柏崎刈羽原子力発電所 6号及び7号炉

事故シーケンスグループ及び
重要事故シーケンス等の選定について
(補足説明資料)
(指摘事項に対する回答)

平成27年7月

東京電力株式会社

図1 高圧・低圧注水機能喪失シーケンスにおける外部電源有無の感度解析
(K7, ADS(L1+5分後減圧)+MUWC 2台作動)

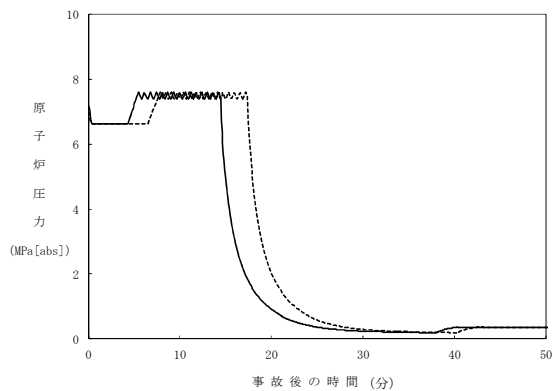
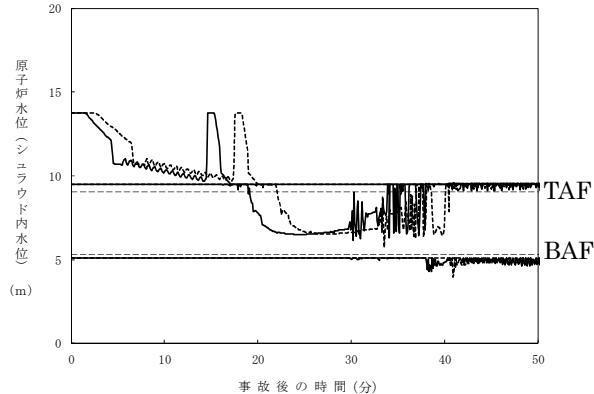
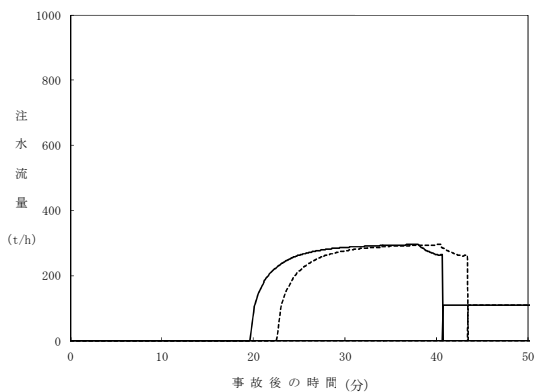
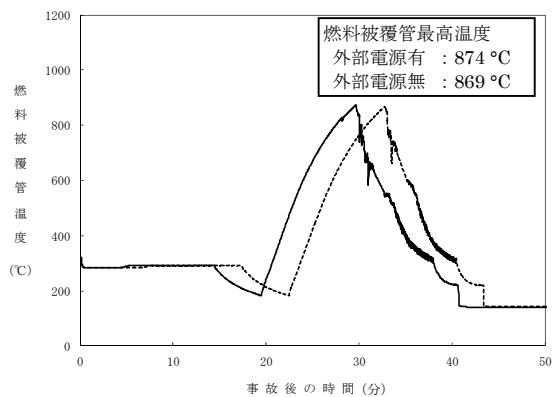
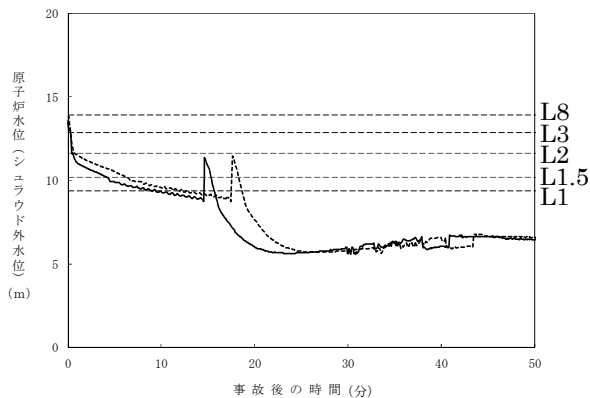
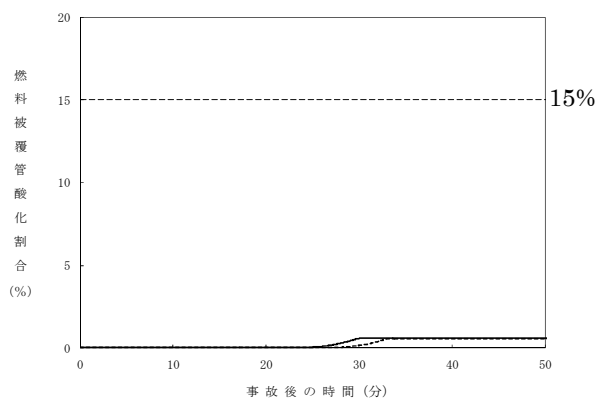
144-9	2014/10/2	シーケンス 選定	共通	重要事故シーケンス選定の考え方について、緩和措置に必要な時間や緩和設備の容量など、判断の根拠を定量的に説明すること。	補足説明資料【144-9】参照	本資料 27 頁
144-10	2014/10/2	シーケンス 選定	共通	反応度誤投入事象において、停止余裕検査時の制御棒誤引抜き事象が代表性を有していることを説明すること。(有効性評価において)	補足説明資料【144-10】参照 (有効性評価「反応度の誤投入」の説明資料(※)より一部検討内容を追加し再掲) ※平成 27 年 3 月 17 日第 207 回審査会合 資料 1-3-1 添付資料 5.4.4	本資料 32 頁

評価の結果を比較すると、外部電源有りの場合、過渡事象発生後も再循環ポンプが停止しないため^{※1}、過渡事象発生から原子炉水位低(L3)による原子炉スクラムまでは原子炉出力が高く維持され、原子炉水位の低下が早い。このため、外部電源有りの場合の方が原子炉水位低(L3)によってスクラムに至るタイミングが僅かに早い。スクラム後の水位の低下も外部電源有りの場合の方が早い。これは、過渡事象発生から原子炉水位低(L3)による原子炉スクラムまでは原子炉出力が高く維持されており、活発に核分裂反応が生じていることから、スクラム後の崩壊熱が高くなるためである。また、運転員操作の余裕時間の観点でも外部電源有りの場合の方が厳しい。手順としては高圧・低圧注水機能の喪失を確認後、代替低圧注水系(常設)の準備を開始し、注入の準備が出来次第、減圧操作となるため、外部電源の有無が減圧のタイミングを決定するものではないが、減圧時の減圧沸騰及び再冠水により炉心の著しい損傷を防止するという観点では、原子炉水位の低下が早い外部電源有りの場合の方が、より早いタイミングでの減圧が必要となる。但し、燃料被覆管最高温度(PCT)は、早いタイミングで減圧した外部電源有りの場合の方が高い値を示しているものの、その差は約 5 °C であり、外部電源の有無によって大きな差が表れるものではない。

上記の通り、外部電源有りの場合の方がスクラムのタイミング及び水位の低下が早いものの、急速減圧に伴う PCT の差は僅かであり、他のパラメータにも時間差以外の大きな違いは見られないことから、結果的に、外部電源の有無は本事故シーケンスの評価において有意な違いをもたらす条件ではないと考える。

図1 全交流動力電源喪失時(直流電源喪失を含む)の単線結線図 (例: 7号機の場合)

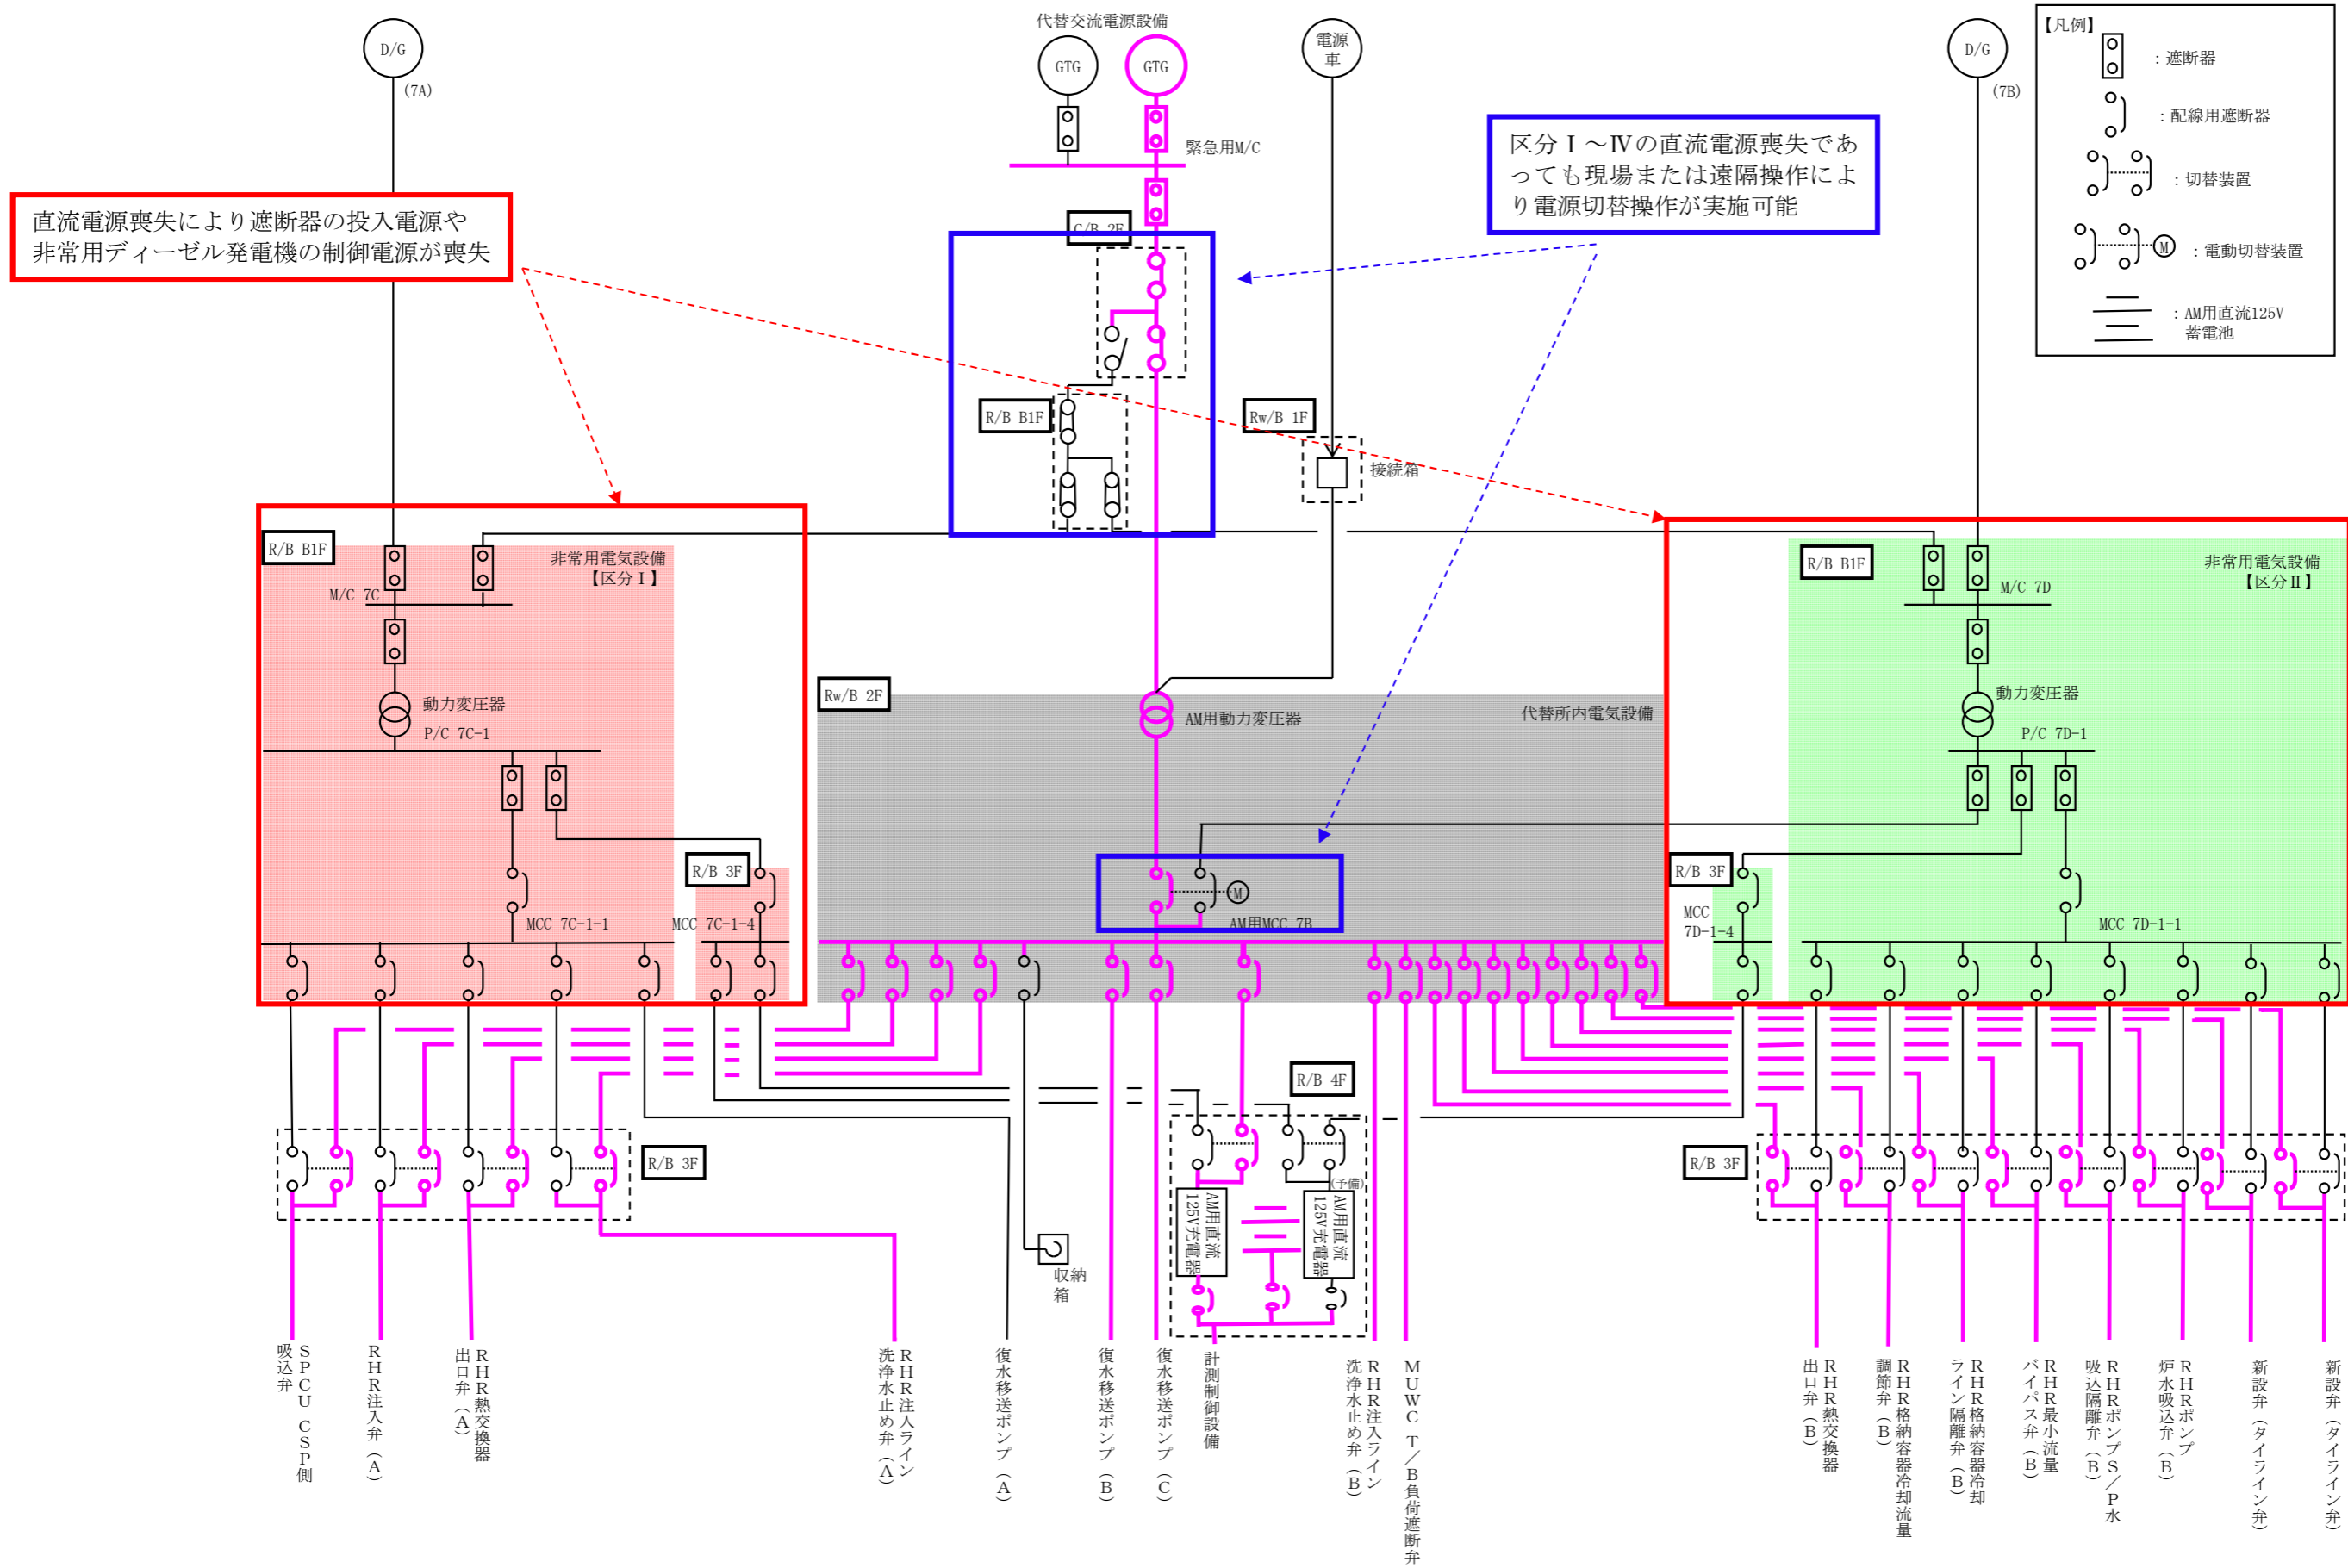
No.	日付	評価種別	対象分類	指摘事項	対応する補足説明資料の番号、備考等	資料該当頁
146-13	2014/10/7	シーケンス選定	共通	全交流動力電源喪失について、直流電源をどのように考慮しているか説明すること。	補足説明資料【146-13】参照	本資料 41 頁
146-14	2014/10/7	シーケンス選定	共通	ピアレビューで挙げられたコメントについて、今回の PRA に反映する必要がない理由を整理して説明すること。	【ピアレビュー実施結果】「柏崎刈羽原子力発電所 6 号炉及び 7 号炉 PRA ピアレビュー実施結果について」参照	事故シーケンス選定報告書 237 頁
146-15	2014/10/7	シーケンス選定	個社	全交流動力電源喪失のシーケンスグループについて、評価シーケンスが網羅的に抽出されていることを説明すること。	対象外(他事業者への指摘事項)	—
146-16	2014/10/7	シーケンス選定	個社	崩壊熱除去機能喪失のシーケンスグループについて、余裕時間がより厳しい炉心損傷先行破損シーケンスではなく、格納容器先行破損シーケンスを重要事故シーケンスとして選定した理由を説明すること。	対象外(他事業者への指摘事項)	—
146-17	2014/10/7	シーケンス選定	個社	津波が防潮壁を越えた場合の有効性評価について説明すること。	対象外(他事業者への指摘事項)	—
146-18	2014/10/7	シーケンス選定	個社	E-LOCA 時の格納容器圧力について、定量的な検討を行うこと。	対象外(他事業者への指摘事項)	—
146-19	2014/10/7	シーケンス選定	共通	プラント損傷状態から最も厳しい評価事故シーケンスを抽出する過程を詳細に示すこと。	他コメントと合わせて回答 プラント損傷状態(PDS)選定の考え方及びそれに関連する評価事故シーケンスの抽出過程についてのコメントであり、本リスト No. 144-6 と同じ主旨のコメントと認識しておりますので、No. 144-6 と合わせてご説明します。	事故シーケンス選定報告書 58, 59 頁

単線結線図（図1）および対応手順の概要（図2）に示すように、区分I～IVの制御電源がない状態でも、現場での遮断器の切り替え等を実施することにより、ガスタービン発電車から代替所内電気設備を経由して低圧代替注水系（常設）（復水移送ポンプ）への交流電源の給電が可能である。これにより原子炉への注水が事象発生から約2時間で実施可能となる。

図 1 各評価状態における各 PRA の結果(KK6)

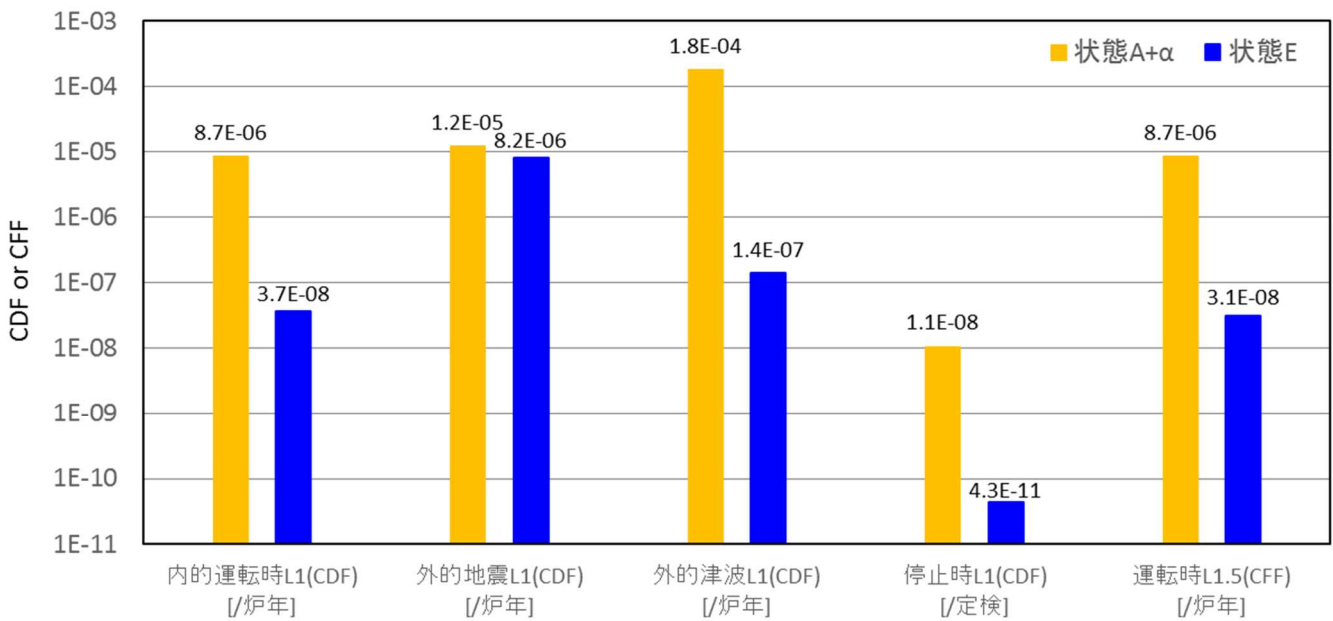
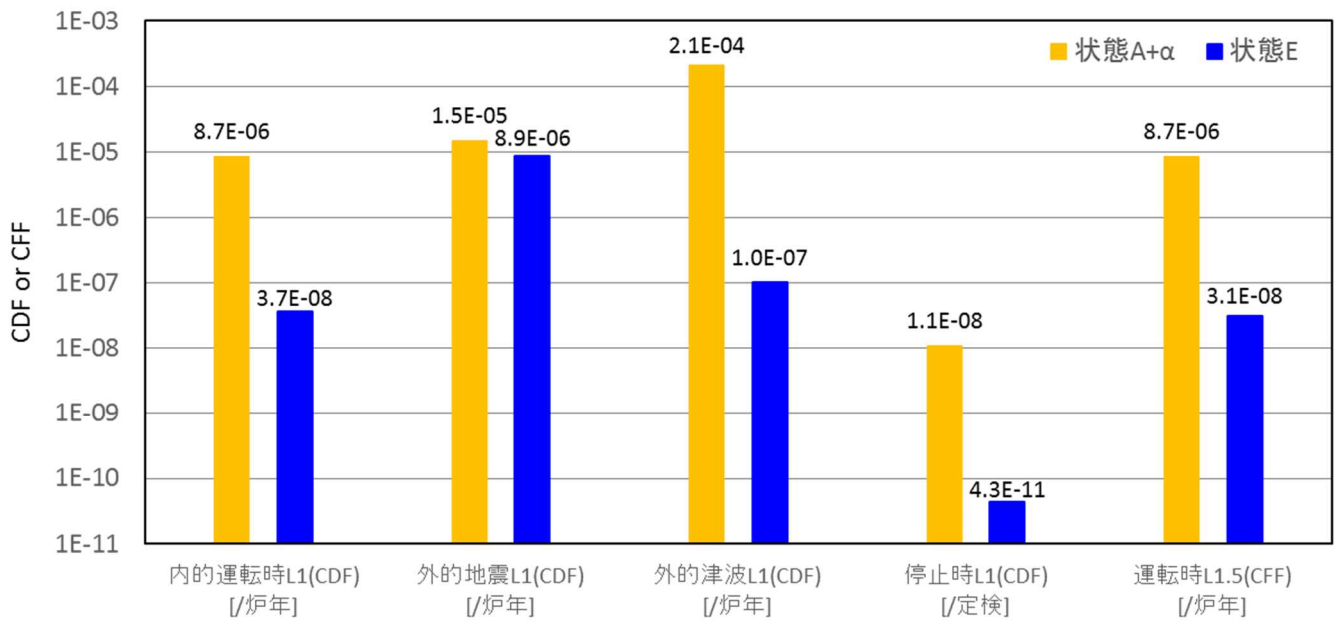
146-20	2014/10/7	シーケンス選定	共通	MCCI, FCI に対する PDS 選定の考え方を説明すること。	他コメントと合わせて回答 プラント損傷状態(PDS)選定の考え方についてのコメントであり、本リスト No. 144-6 と同じ主旨のコメントと認識しておりますので、No. 144-6 と合わせてご説明します。	事故シーケンス選定報告書 58, 59 頁
146-21	2014/10/7	シーケンス選定	共通	大 LOCA と TQUV の MCCI シナリオを比較し、ペDESTAL注水などの点でどちらに代表性があるか説明すること。	他コメントと合わせて回答 プラント損傷状態(PDS)選定の考え方についてのコメントであり、本リスト No. 144-6 と同じ主旨のコメントと認識しておりますので、No. 144-6 と合わせてご説明します。	事故シーケンス選定報告書 58, 59 頁
—	—	共通	—	重大事故等防止対策実施後の PRA の結果についての説明	【状態 E 評価結果】「重大事故対処設備等に期待した場合の PRA」参照	本資料 45 頁

状態 A+α と状態 E の結果について、図 1 からは、いずれの PRA においても全 CDF 又は全格納容器破損頻度(CFF)が低下したことが分かる。このことから、重大事故等対処設備(各種アクシデントマネジメント策)や福島第一原子力発電所事故後の津波対策等を講じたことにより、今回評価対象とした事象に対しては、KK6/7 号機の炉心損傷等のリスクが低減されていることを定量的に確認できた。

低下の割合としては津波運転時レベル 1PRA(津波 L1)が最も大きく、約 0.1%まで低下した一方、地震運転時レベル 1PRA(地震 L1)の低下の割合は各 PRA の中で最も小さく、約 60%までの低下となった。内部事象運転時レベル 1PRA(内的運転時 L1)では全 CDF が約 0.4%まで低下した。内的運転時 L1 と内部事象運転時レベル 1.5PRA(内的運転時 L1.5)について、状態 A+α と状態 E を比較すると、状態 A+α では全 CDF と全 CFF が同じ値であったことに対し、状態 E では全 CFF が全 CDF の約 80%の値となった。内部事象停止時レベル 1PRA(停止時 L1)では全 CDF が約 0.4%まで低下した。なお、これらの傾向は KK6 号機及び KK7 号機でほぼ同等であった。
